Prøvehus i Nuuk. Ny Arktisk Byggeskik Midtvejsevaluering

DTU Byg-Rapport R-375 (DK)
Januar 2017

Midtvejsevaluering

Rapport 2017

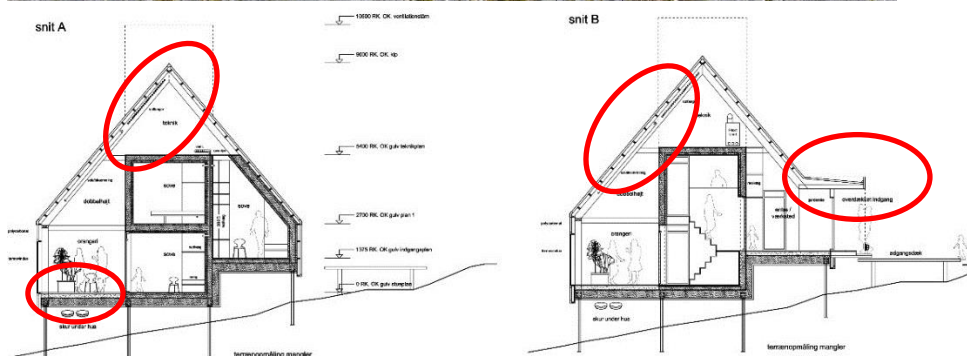
De røde markeringer angiver de kritiske punkter.

Kritiske punkter er:

- Selve materialet (polycarbonatpaneler) og befæstigelsen
- Samlinger mellem polycarbonatplader, og mellem disse og tilstødende bygningsdele
- Sammenbygning med andre bygningsdele, som fx ovenlys og halvtag
- Ventilationsspalten i bunden af konstruktionen
- Bestandighed overfor UV og fysisk påvirkning (is, støv)
- Ventilationsåbninger

a. Kan regnskærmen i polycarbonat klare vindlasten?

Det anses ikke for dokumenteret eller godtgjort, at regnskærmen kan klare vindlasten.

Der er vist en løsning med en ventilationsspalte til naturlig ventilation hele vejen i bunden af regnskærmen. Dette kan muligvis ved bestemte vindretninger føre til et stort overtryk under regnskærmen.

b. Vil regnskærmen i polycarbonat være tilstrækkeligt tæt i forhold til vandindtrængning?

Det er ikke dokumenteret, at regnskærmen kan klare kravet for Nuuk på 1,6 kN/m², eller hvilket krav, den så kan opfylde. I producentens datablade^m er konstruktionen dokumenteret for lodrette flader, ikke for tagkonstruktioner.

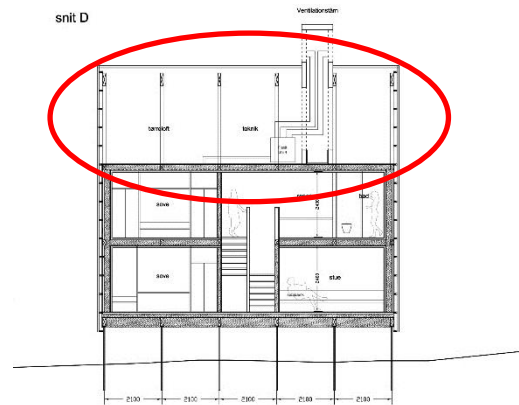
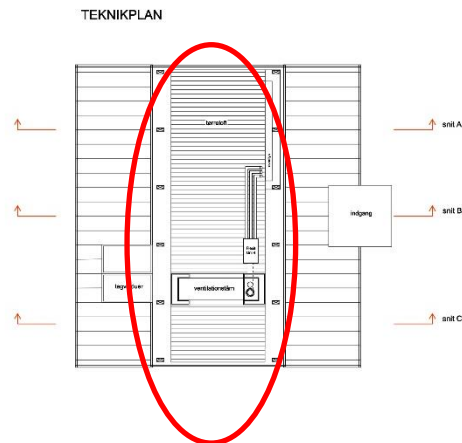
Kritiske punkter er:

Arbejdsgruppen ser flere risici:

- for høj fugtighed i kombination med utilstrækkelig ventilering
- vanskelighed ved at tilvejebringe en effektiv ventilation med god komfort uden et højt energiforbrug
- vanskelighed ved at tilvejebringe en behagelig temperatur i forhold til anvendelsen, uden at det medfører et højt energiforbrug
- udvikling af alge- og skimmelvækst partielt på den indvendige side af polycarbonattaget
- udvikling af skimmelsvamp, med afsmitning til indeklimaet i selve boligen
- overophedning om sommeren, med påvirkning af selve boligen
- at mellemzonen kun vil være anvendelig i en begrænset periode forår og efterår, fordi der ellers enten vil være for varmt eller for koldt

En del af mellemzonen benævnes på tegningerne "orangeri". Det er forhåbentlig blot et ord; det vil det være meget energikrævende at hæve temperaturen i mellemzonen om vinteren fra -15-25°C til +5-10°C, som er nødvendigt for subtropiske planter.

De røde markeringer angiver de kritiske punkter for mellemzonen.

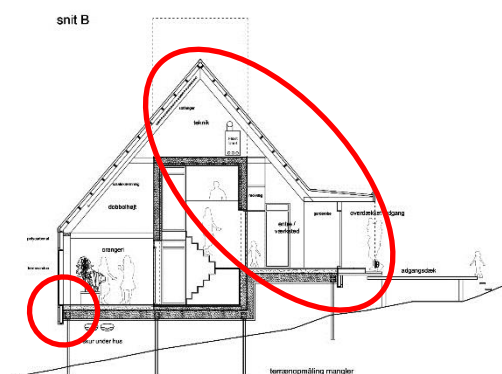
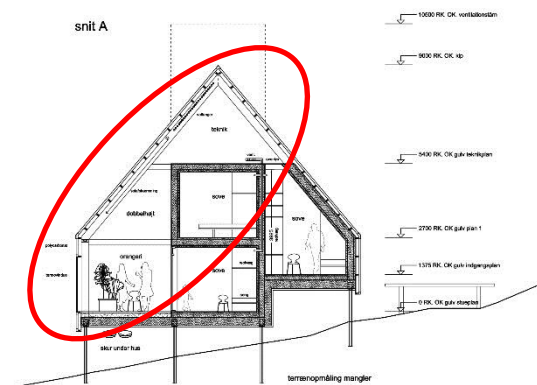
OBS! Der er på loftsplan og længdesnit vist et ventilationsstårn, som siden er droppet.

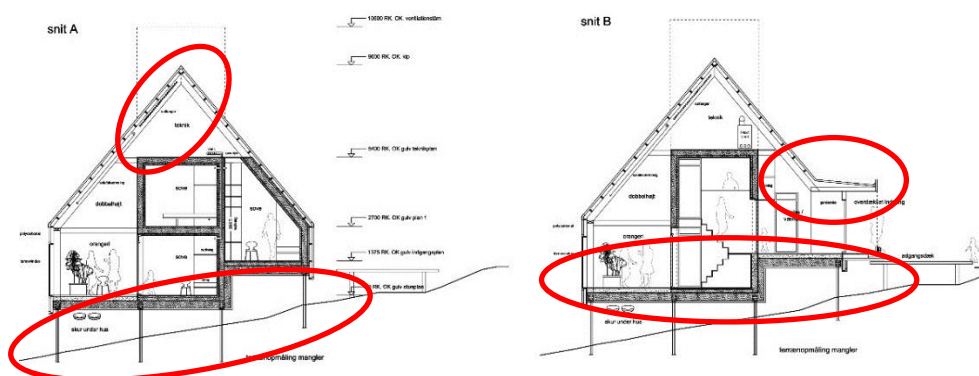
Der er foreskrevet en ydervægskonstruktion med en plade som dampbremse i stedet for en traditionel dampspærre. Arbejdsgruppen vil ikke anbefale denne konstruktion – heller ikke som forsøg - i denne sammenhæng.

Dels er der generelt usikkerhed om konstruktionen, og i et arktisk klima er der større risici.

Desuden er der i forvejen mange forsøgselementer i prøvehuset, og det kan være svært at sikre, at alle kommer i mål.

På baggrund af ovennævnte betragtninger finder arbejdsgruppen det mere sikkert at udføre en konstruktion med en traditionel dampspærre. Det vil være en fordel for en tæt udførelse af de tapede samlinger, at dampspærren udføres på underlag af netop OSB-pladerne. Det vil være lettere at udføre tætte hjørner, hvis en membran kan bøjes om hjørnet og samles på en plan flade, frem for at skulle tapes i hjørnesamlingen. En membran vil også lettere kunne optage de revner, der vil komme som følge af husets bevægelser, herunder fugtbetingede deformationer.

Hvis man ønsker at teste en konstruktion uden dampspærre, kan det ske i et af de ”forsøgsskure” med styret indeklima, som er planlagt sideløbende med prøvehuset.

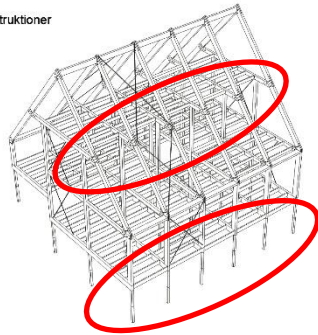
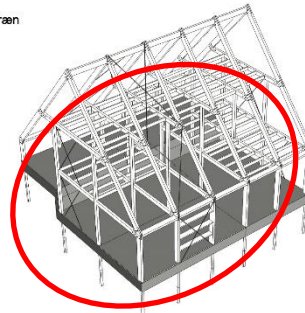
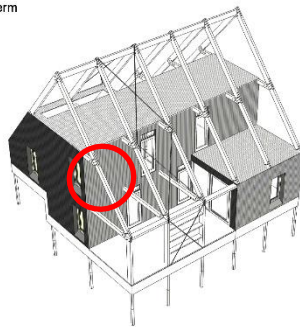
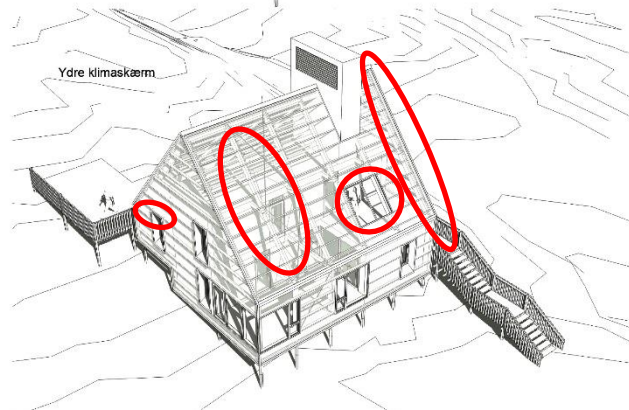
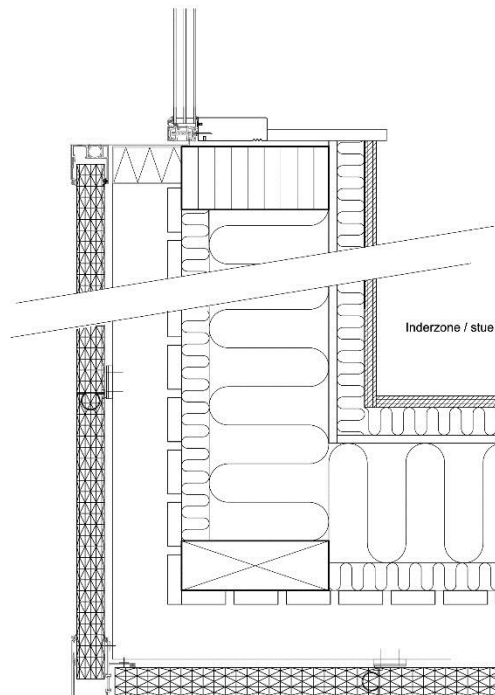
De røde markeringer angiver de kritiske punkter.
